東通原子力発電所1号炉審査資料	
資料番号	A1-CA-0132
提出年月日	2023年11月16日

東通原子力発電所 津波の評価について (コメント回答)

2023年11月16日
東北電力株式会社

審査会合におけるコメント

【特性化モデル設定の基本方針(第1193回審査会合での説明内容)(詳細は、p.157)】

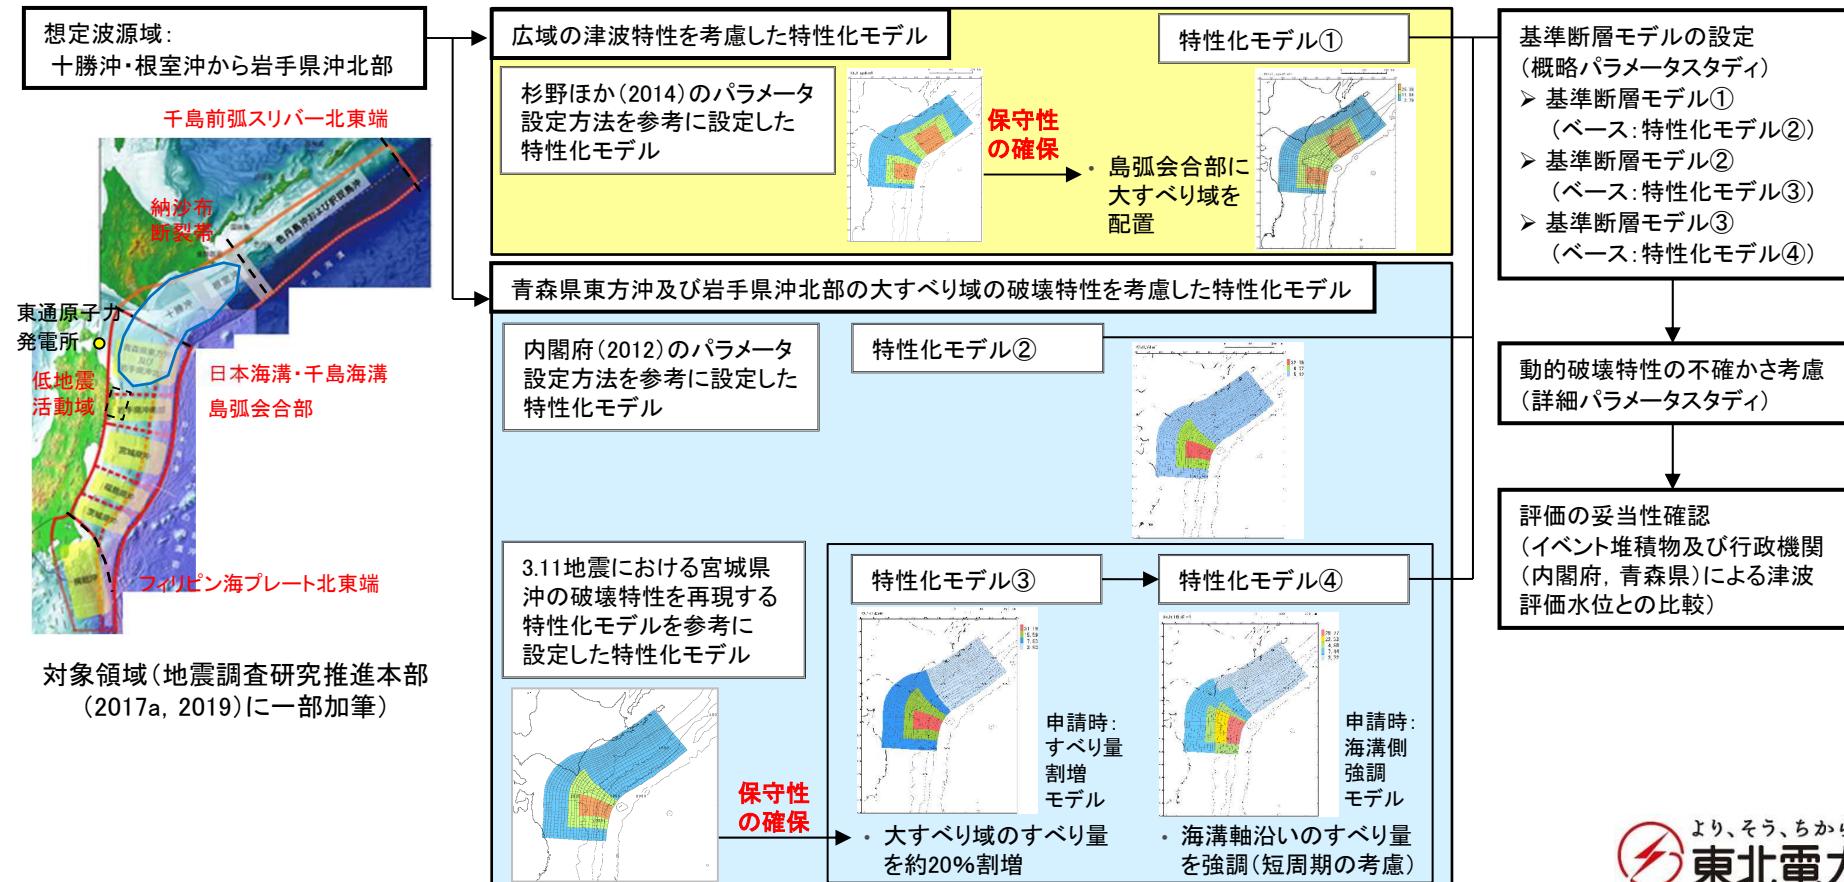
コメントNo.S234への回答

■十勝沖・根室沖から岩手県沖北部の連動型地震:特性化モデルの名称変更

- 3.11地震から得られた知見を踏まえ、広域の津波特性及び地震特性を考慮した特性化モデルを複数設定※。各モデルで考慮した知見や内容を名称に反映する。
- ※:広域の津波特性を考慮した特性化モデルの詳細は、p.166, 173, 194。地震特性を考慮した特性化モデルの詳細は、p.197, 201～202。

第1193回会合	モデル設定にあたり考慮した知見、内容	今回変更
特性化モデル①	3.11地震の広域の津波特性(痕跡高)を再現する杉野ほか(2014)を参考に設定	特性化モデル①(広域考慮)
特性化モデル②	大すべり域等考慮による地震モーメントの増分を背景領域で調整する内閣府(2012)を参考に設定	特性化モデル②(内閣府(2012)考慮)
特性化モデル③	3.11地震における宮城県沖の破壊特性の再現モデルをベースにすべり量を約20%割増し	特性化モデル③(すべり量割増)
特性化モデル④	3.11地震で観測された長周期と短周期の波の重畠を考慮した杉野ほか(2013)を参考に設定	特性化モデル④(海溝側強調)

1. 評価対象とする津波の選定：下北太平洋側大陸棚外縁の海底地すべり(STEP2)

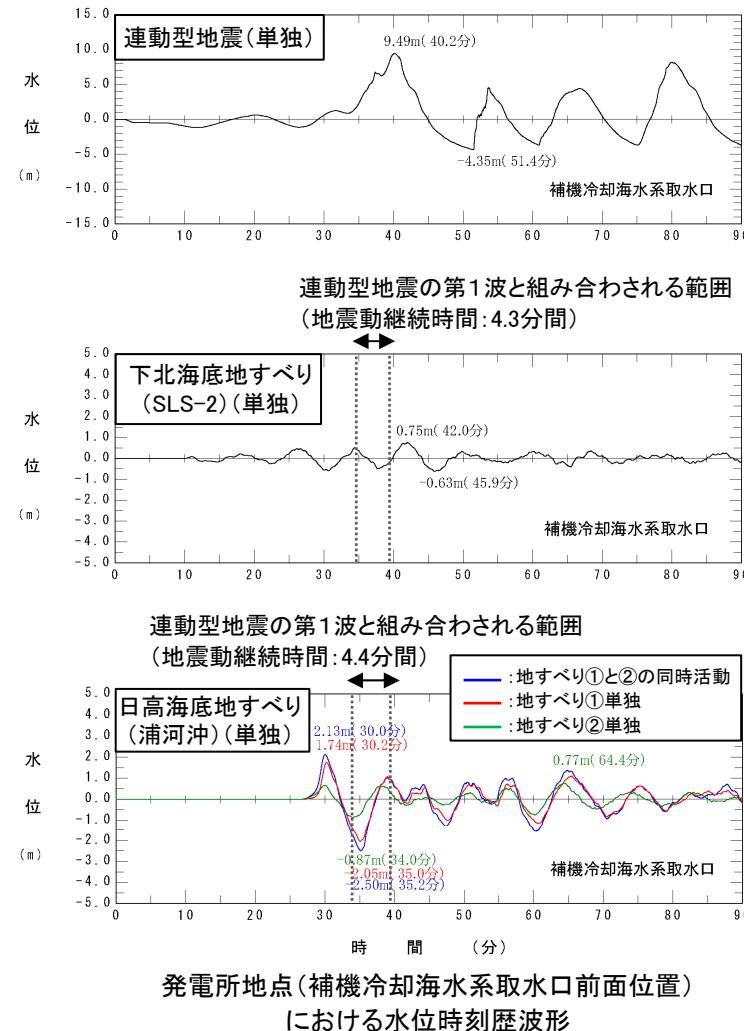
S233 S234

- 連動型地震の第1波と組み合わされる範囲の水位変動量は0.5m程度、周期は約8分であり、日高海底地すべり②単独の津波特性(水位変動量:0.9m程度、周期:約8分)とほぼ同様である(類似性がある)。
- また、連動型地震との線形足し合わせによる水位変動量は、水位上昇側・下降側ともに、日高海底地すべり②単独を下回る。
- 以上から、下北海底地すべりと連動型地震の組合せ津波は、日高地すべり②単独との組合せ津波の水位を下回ると考えられることから、組合せ評価の対象外とする。

1.3.2 基本方針(設定フロー)

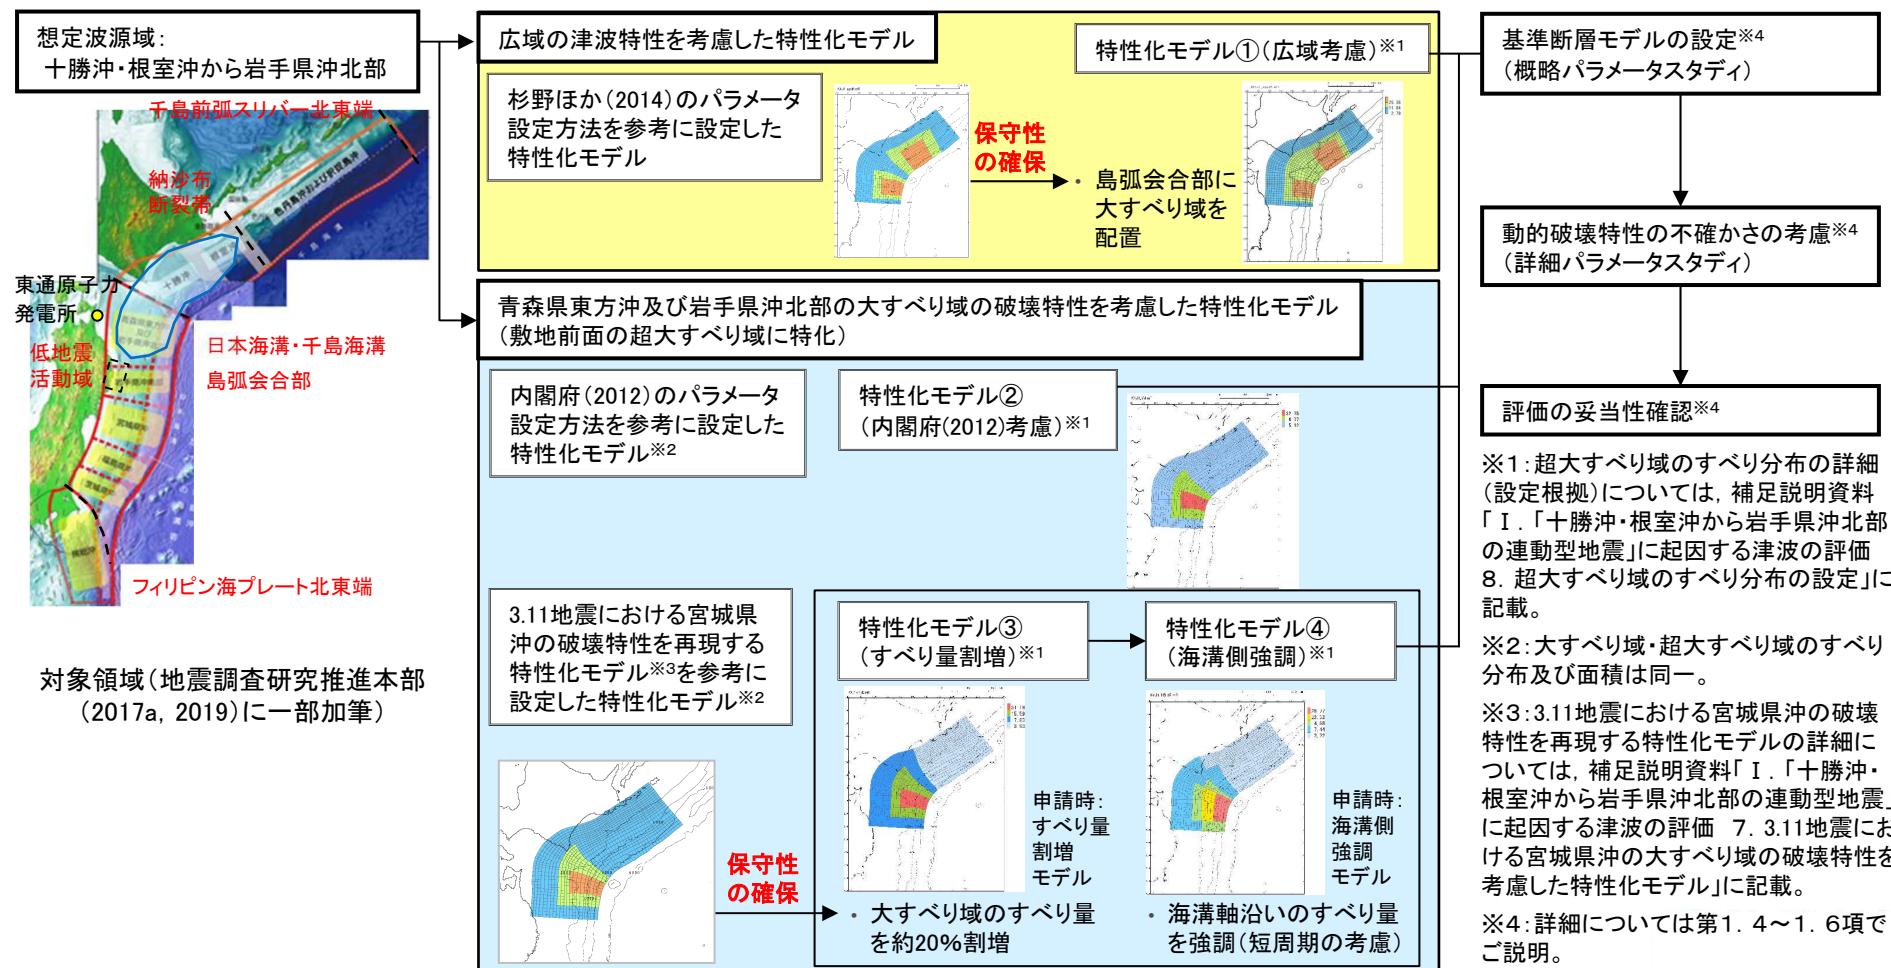
S234

- 3.11地震から得られた知見を踏まえ、広域の津波特性及び地震特性を考慮した複数の特性化モデルを設定する。
